合肥盐业冷链食品加工中心冷库制冷设备、保温采购及安装项目答疑澄清公告（一）

现就合肥盐业冷链食品加工中心冷库制冷设备、保温采购及安装项目招标文件(项目编号：2024AFFAZ02116)澄清及答疑通知如下：

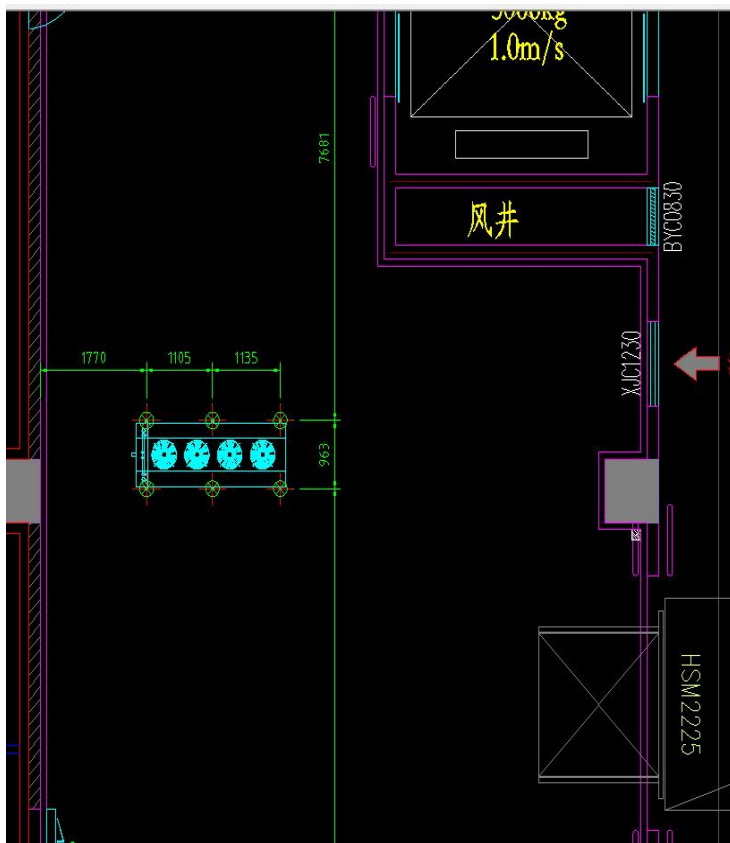
12、技术供货要求 4.1 中 1#、2#冷库月台冷风机为吊顶式单侧出风，设计图纸设计均为双出风冷风机，需明确冷风机具体送风方式；

答：以技术供货要求文件为准，投标人应在投标时充分考虑一切费用及风险，投标人综合考虑在报价中，结算时价格不作调整。

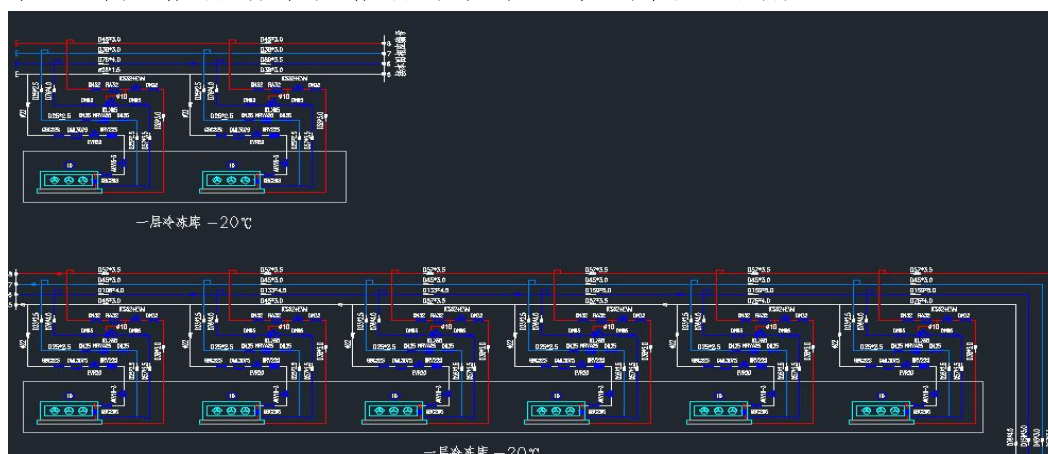
28、制冷设计图纸未见 GC2 制冷管道等级表、制冷管道特性表，需提供以上图纸；

答：详见招标清单及招标系统管道设计图。下附：

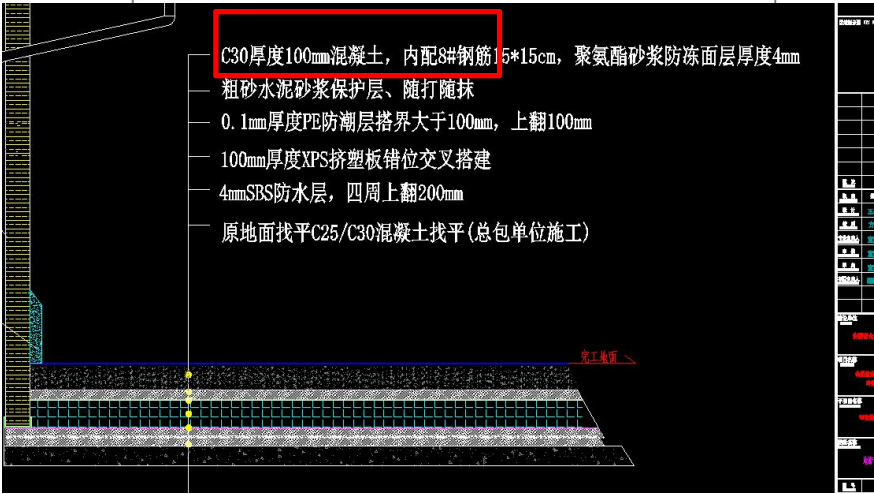
29、技术供货要求 1#库 1F 月台 C30 钢筋混凝土面层厚度为 150mm，设计图纸及招标清单均为 100mm 厚，需明确 1#库 1F 月台混凝土具体厚度；

答：以招标图纸和招标清单为准。

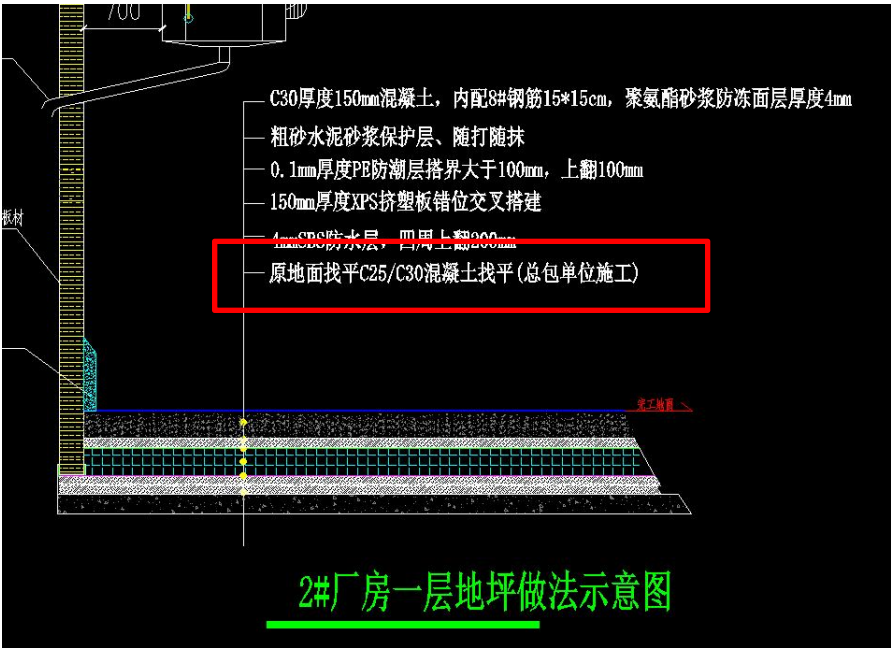
30、技术供货要求 2#库-20℃库和-20/0~-5℃要求原地面混凝土找平由投标人负责厚度为 C30/25 混凝土 50mm 厚,设计图纸标注为总包施工,招标清单也未列项,需明确具体由哪方施工,如投标方施工请修正招标清单;

答：以招标图纸和招标文件清单为准。

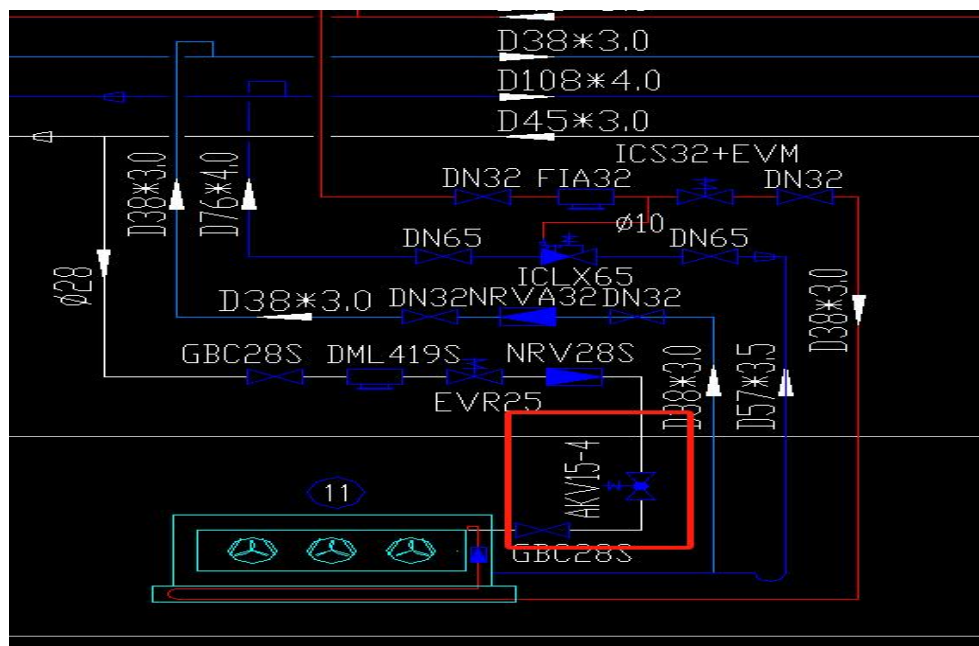
33、电气图纸上电缆电压等级为 0.6/1kV，招标清单上电缆电压等级均为 1kV，请明确以哪个为准。

答：以招标图纸为准，投标人应在投标时充分考虑一切费用及风险，投标人综合考虑在报价中，结算时价格不作调整。

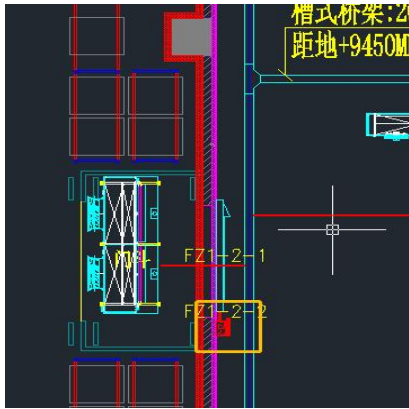
38、根据《冷库设计标准》GB50072-2021 冷库呼救信号需要传至制冷机房,且设置呼救按钮的冷库需在逃生门的上方设置长明灯,但在电气图纸中未见呼救信号传至制冷机房及长明灯的相应设计,请补充相应图纸。

答:清单项具体详见单位工程合肥盐业冷链食品加工中心冷库制冷设备、保温采购及安装项目-1#安装清单 110 项集中监控、合肥盐业冷链食品加工中心冷库制冷设备、保温采购及安装项目-2#安装清单 104 项集中监控已包含上述内容。集中监控系统图纸为示意,具体施工节点图纸由中标单位根据所投设备的参数自行进行深化设计,投标人应在投标时充分考虑一切费用及风险,投标人综合考虑在报价中,结算时价格不作调整。

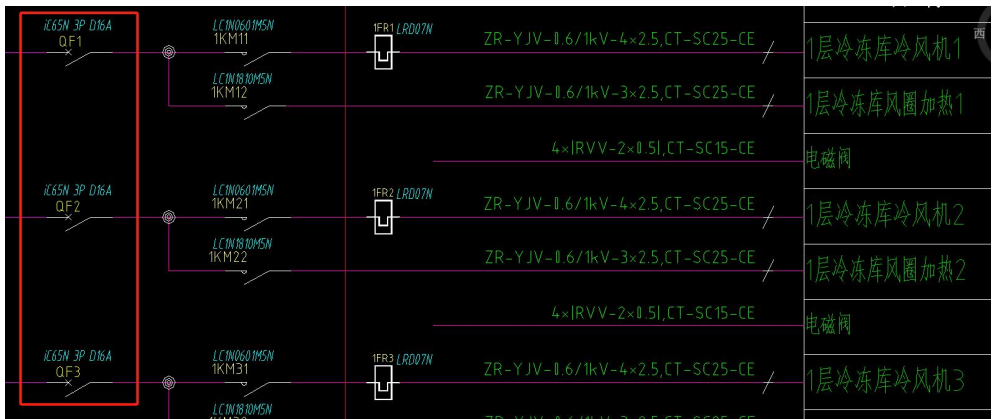
40、电气图纸中冷风机的断路器均未配置漏电保护装置，技术供货要求中要求断路器应配置漏电保护装置，请明确是否需要增加。

答：断路器应配置漏电保护装置，清单列项的集中监控系统已包含上述内容。具体施工节点图纸由中标单位根据所投设备的参数自行进行深化设计，投标人应在投标时充分考虑一切费用及风险，投标人综合考虑在报价中，结算时价格不作调整。

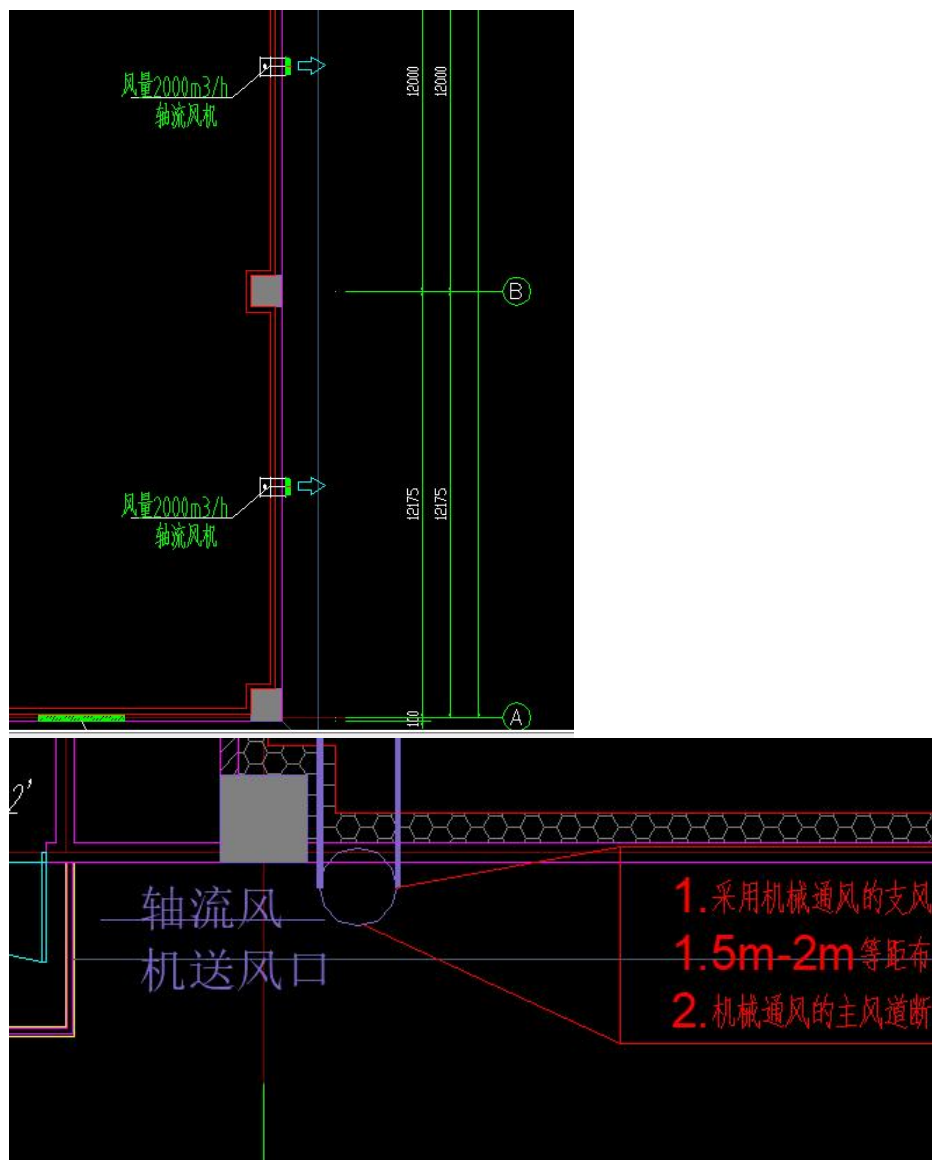
48、清单编制补疑中冷库需设置平衡窗,电气图纸中未见平衡窗的位置及电源的相应设计,请补充相应图纸。

答:具体数量以清单编制补疑为准,节点图纸由中标单位深化,满足招标人使用要求,此项招标人不单独列项,投标人应在投标时充

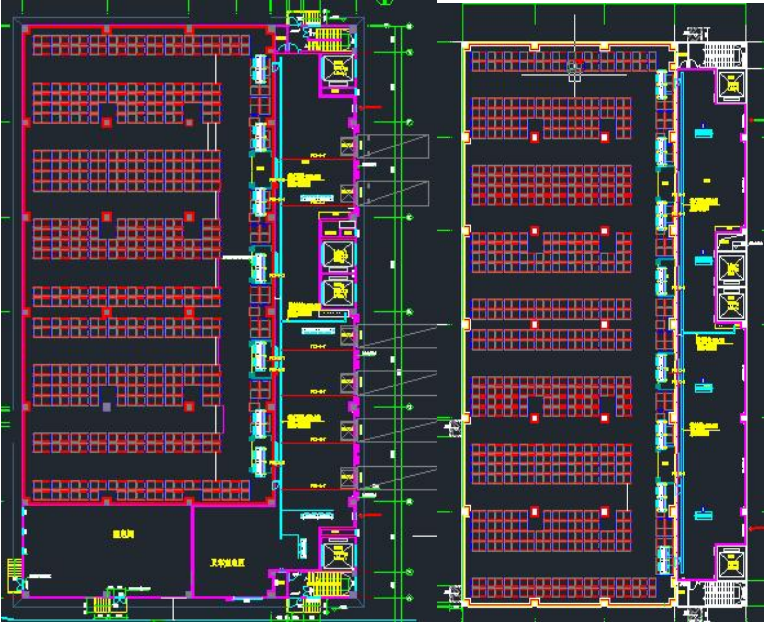
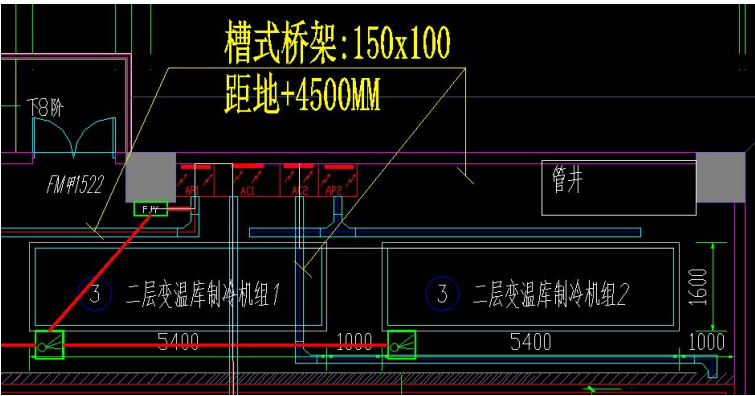
50、电气图纸中强、弱电共用桥架，根据《建筑电气与智能化通用规范》GB55024-2022-6.1.1 条，强弱电桥架应分别设置，请明确是否需要修改？若修改请补充图纸及更新招标清单。

答：图纸中为强、弱电隔离桥架，详见电气桥架图纸，下附：

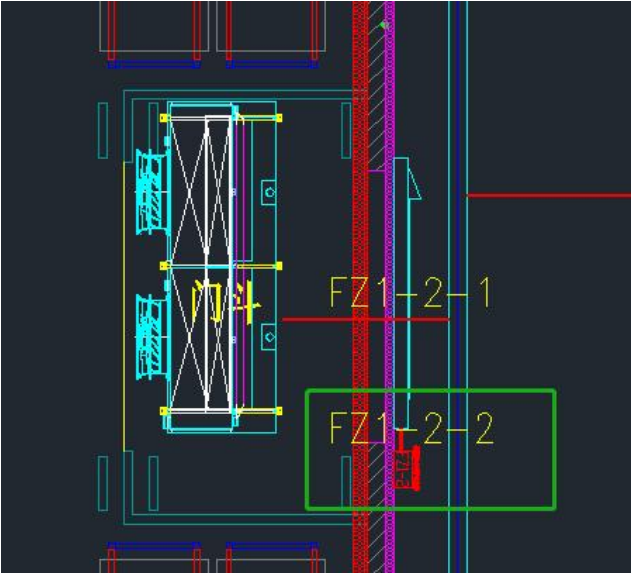
57、电气图纸中 2#冷库 AC1、AC2 系统图中的冷库呼救信号平面图上未见，请补充相应图纸；冷库面积太大建议每个门旁均设置呼救装置。

答：清单项具体详见单位工程合肥盐业冷链食品加工中心冷库制冷设备、保温采购及安装项目-1#安装清单 110 项集中监控、合肥盐业冷链食品加工中心冷库制冷设备、保温采购及安装项目-2#安装清单 104 项集中监控。图纸由中标单位深化，满足招标人使用要求，投标人应在投标时充分考虑一切费用及风险，投标人综合考虑在报价中，结算时价格不作调整。招标电气图纸如下附：
